Baumaßnahme: **Elektrifizierung der AKN - Strecke A1**
 S21 Eidelstedt - Kaltenkirchen
 Planfeststellungsabschnitt 2: Landesgrenze FHH / SH - Kaltenkirchen
 km 11,1+26 - km 34,50+00

Planinhalt:
Lageplan zur Planfeststellung
 gem. § 18 AEG
 km 11,95 - 12,45
 Gemarkung Bönningstedt

gezeichnet	Datum	Name	Status	AKN-Abt. A	
bearbeitet	11.11.2016	Rahr	VP	EP	AP
geprüft	11.11.2016	Markurland		X	
		Gerlach			
Maßstab: 1: 500					Plannummer: SE15037-GP-233-a

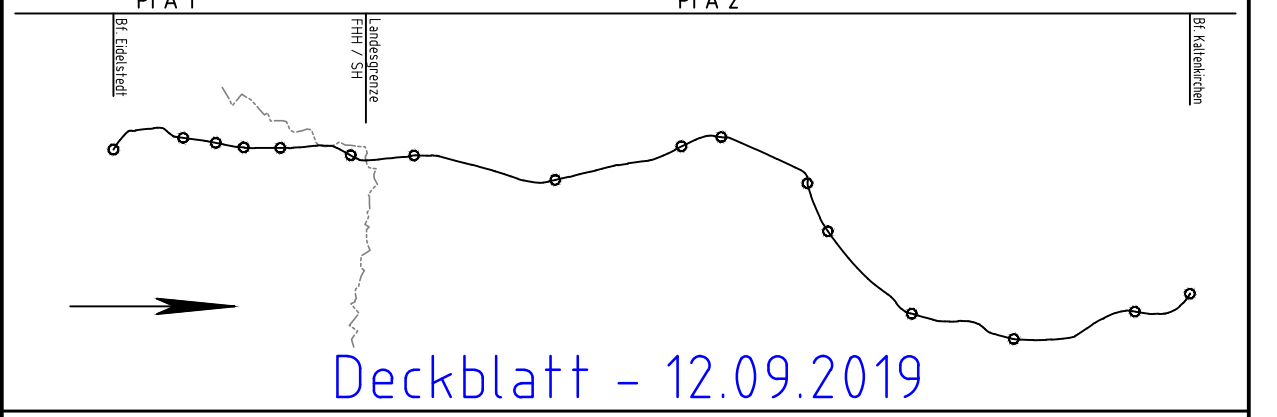
a	Planfeststellungsgrenze geändert bei Mast Nr. 1031 bis 1034 und Nr. 1042, sowie zwischen den Masten Nr. 1032 und 1034 östlich und zwischen den Masten Nr. 1031 bis 1033 westlich der Gleise.	12.09.2019	Wäbs
Nr.	Änderungen	Datum	Name
	PFA 1		PFA 2
